工程指示 / 要求簡箋 ENGINEER INSTRUCTIONS(E.I.)

工程指示編號:	EI- 6761 / 23	修改版本:	-
	HK- 2195 / 23		
工程編號:	J 859	工程名稱:	啟德6551
收件人:	生統	發件人:	nero
工程項目:	後裝窗 - 後裝窗、FD門及趟門包裝保護方案	日期:	20/09/2023

內容:
關於 後裝窗、FD門及趟門包裝保護方案
請按附件資料方法包裝。
完成上列要求日期: 22/09/2023

J-859 啟德6551后裝窗包裝保護示意-2

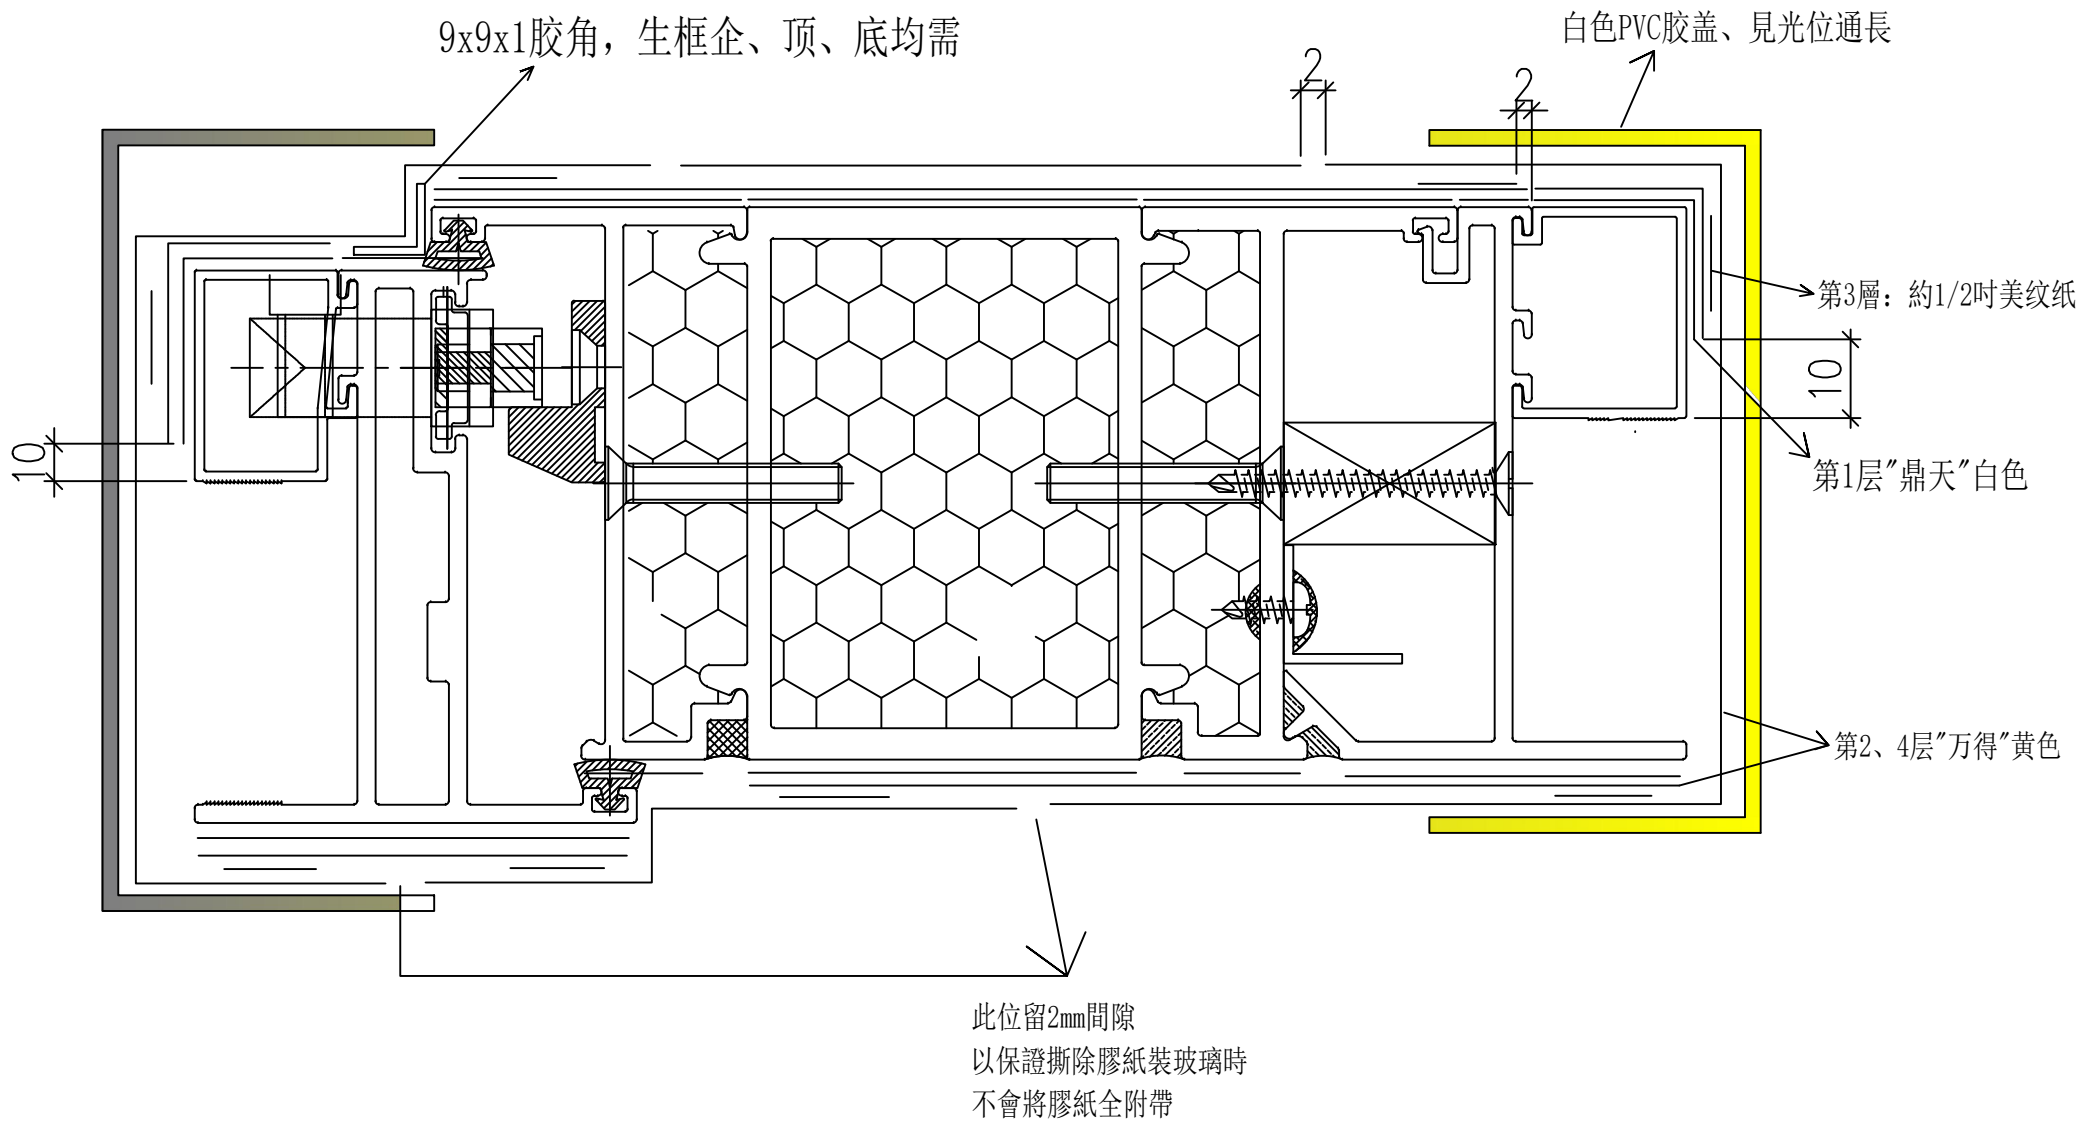
50窗型/70窗型-夾框通位

*所有玻璃壓線的碰口間隙 $\leq 0.2\text{MM}$

J-859 啟德6551后裝窗包裝保護示意-4

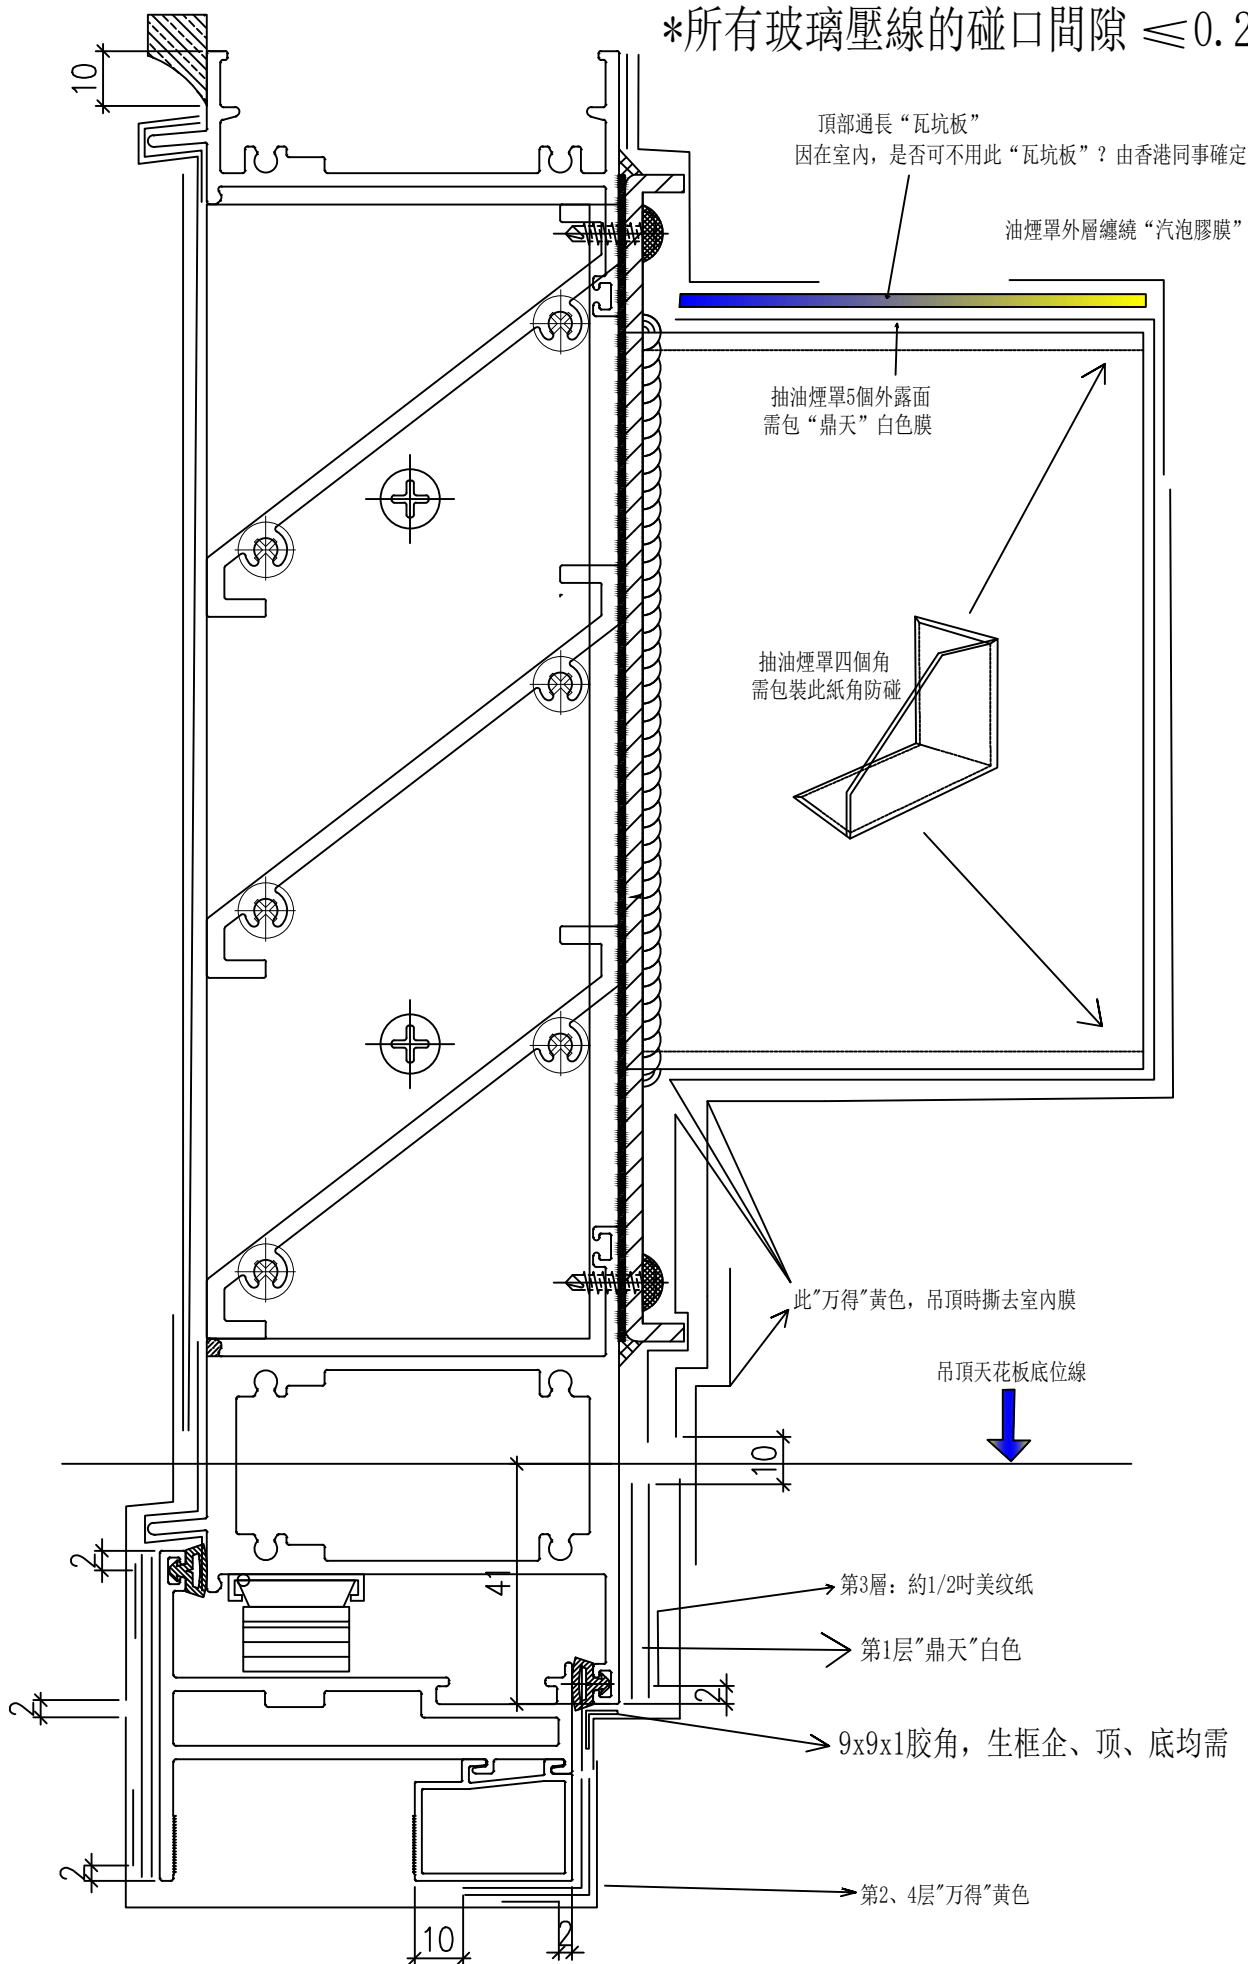
50窗型/70窗型/FD門-頂、中橫百葉+抽油煙單位

*所有玻璃壓線的碰口間隙 $\leq 0.2\text{MM}$

J-859 啟德6551后裝窗包裝保護示意-5

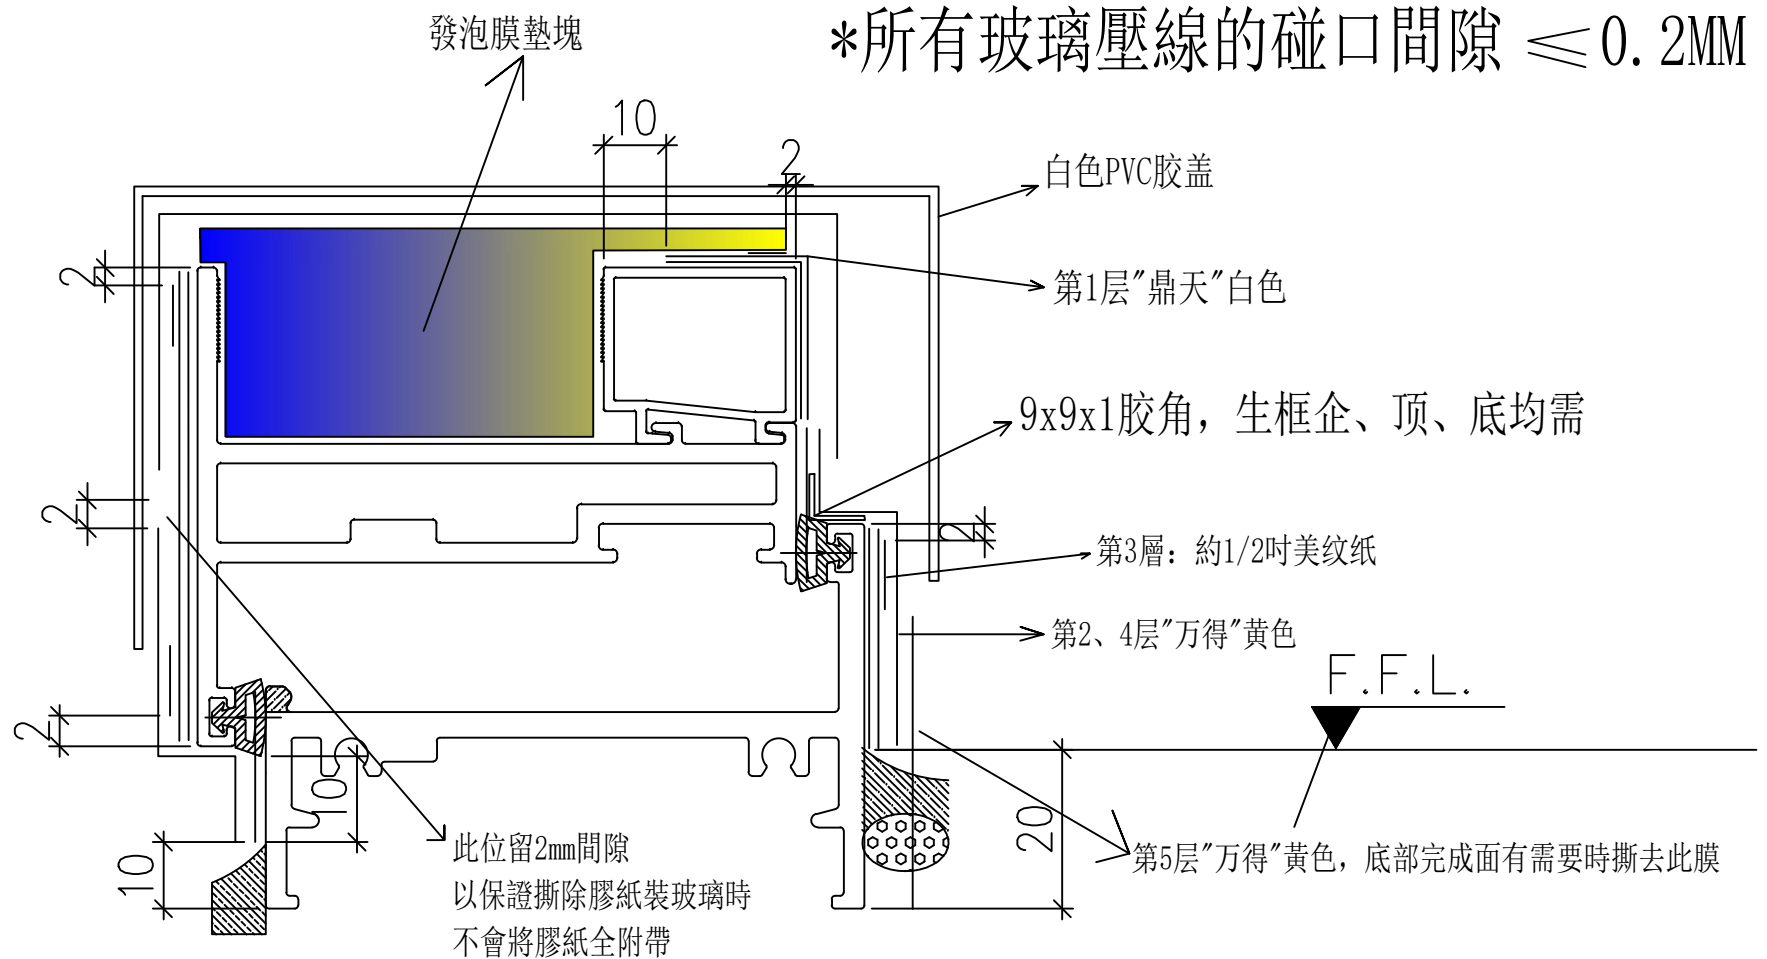
50窗型/70窗型-生底位（兼顧底完成面高度有變化）

J-859 啟德6551后裝窗包裝保護示意-6 70窗型-FD門企向邊框位、頂格百葉位

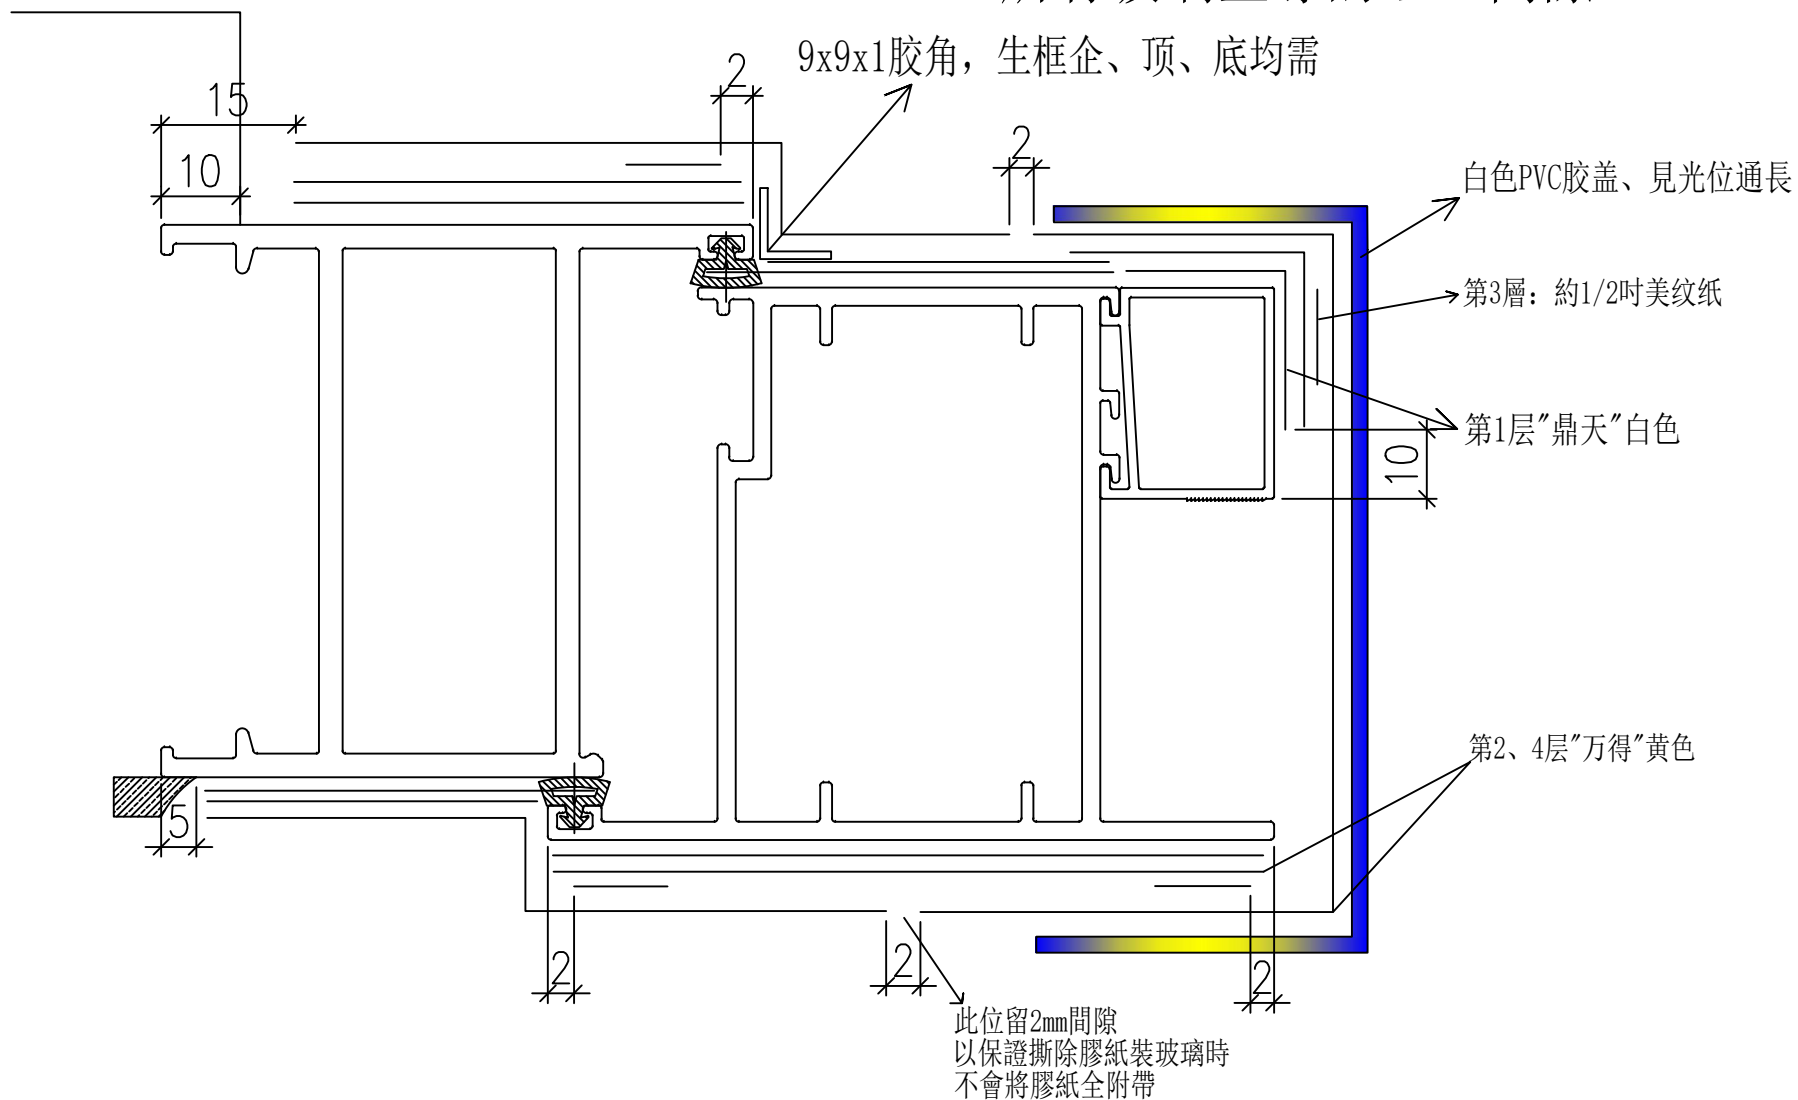
*所有玻璃壓線的碰口間隙 $\leq 0.2\text{MM}$

J-859 啟德6551后裝窗包裝保護示意-7 70窗型-FD門夾通、門扇位

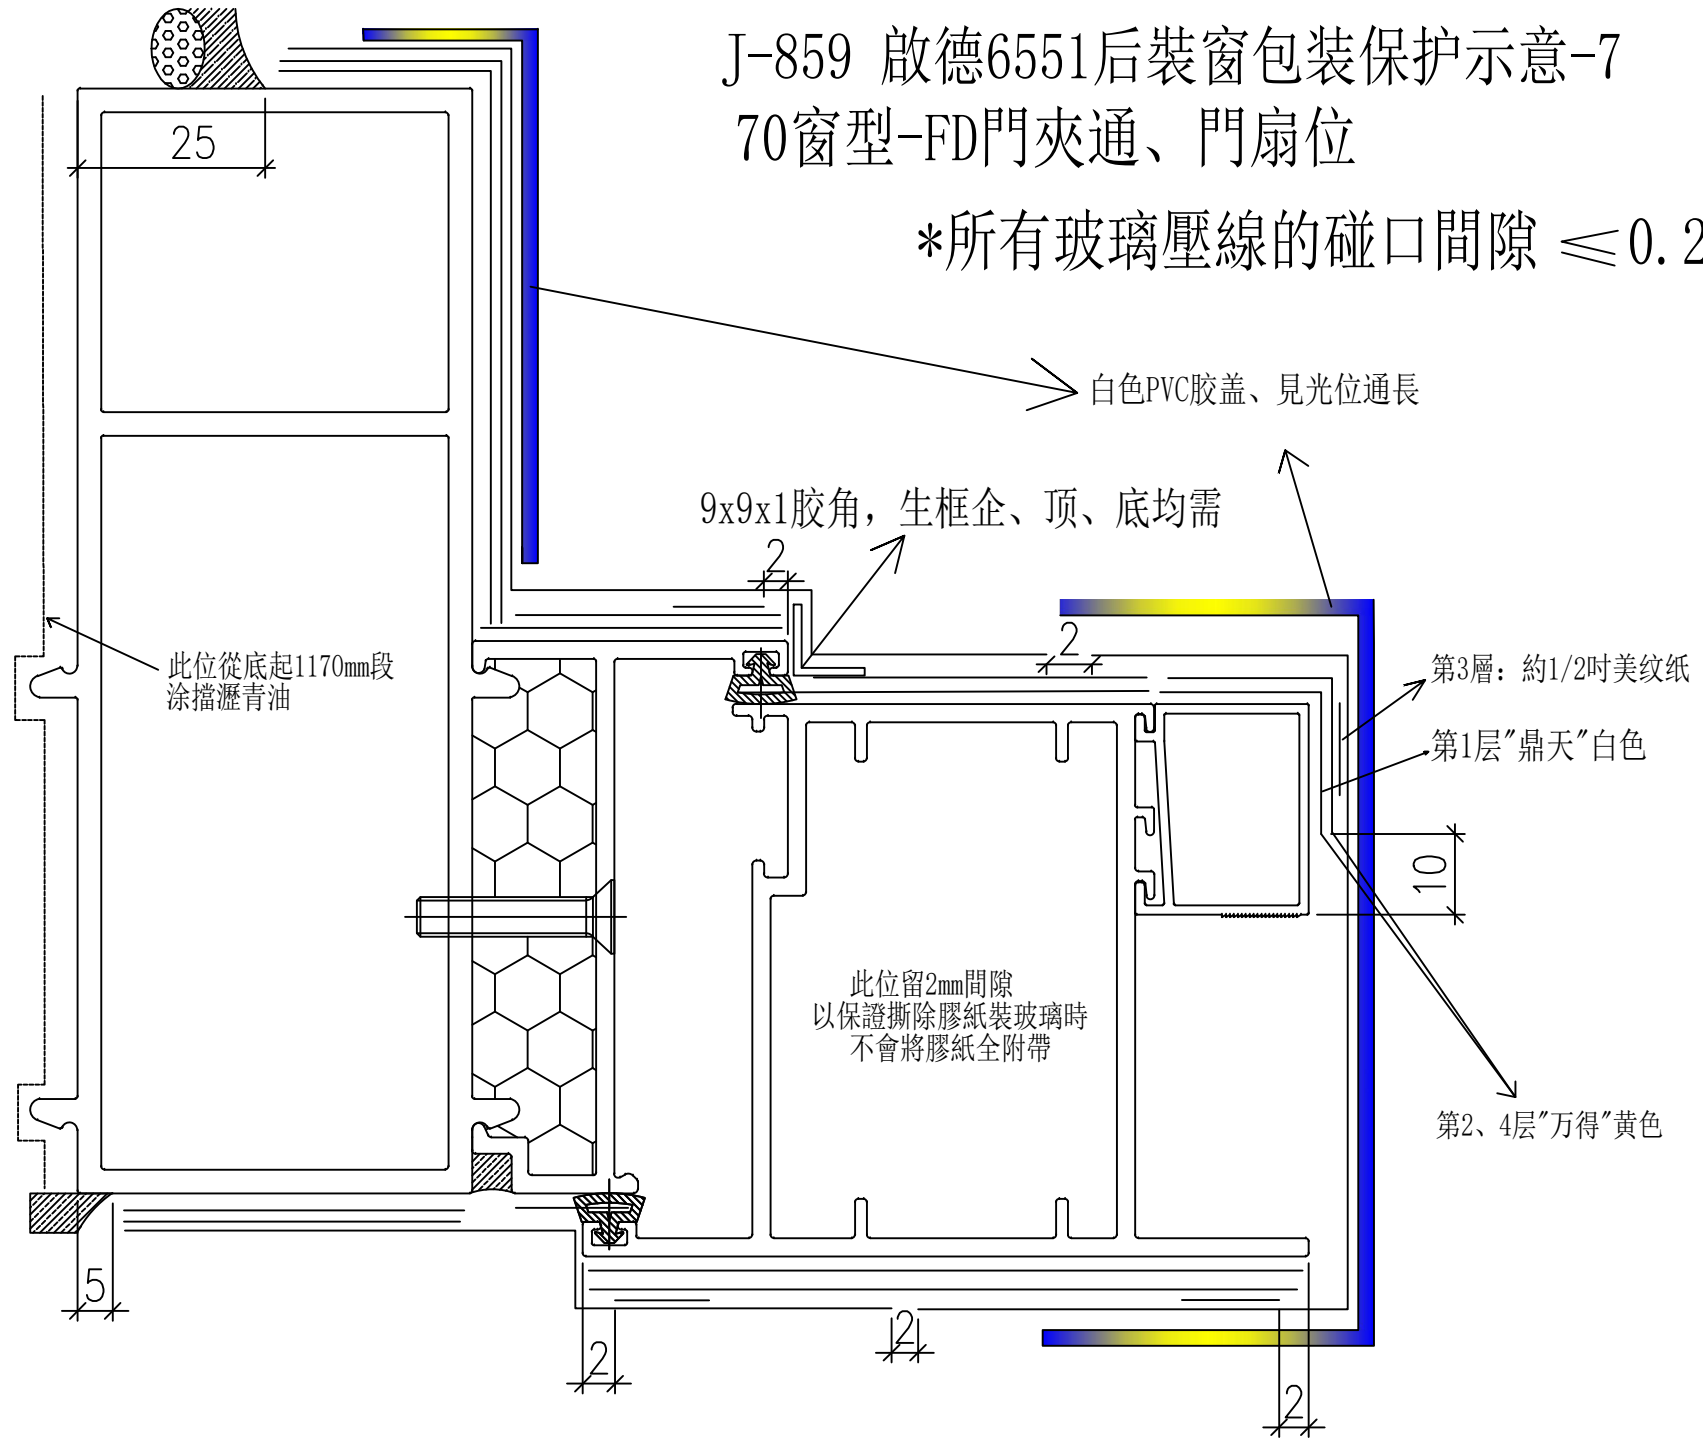
*所有玻璃壓線的碰口間隙 $\leq 0.2\text{MM}$
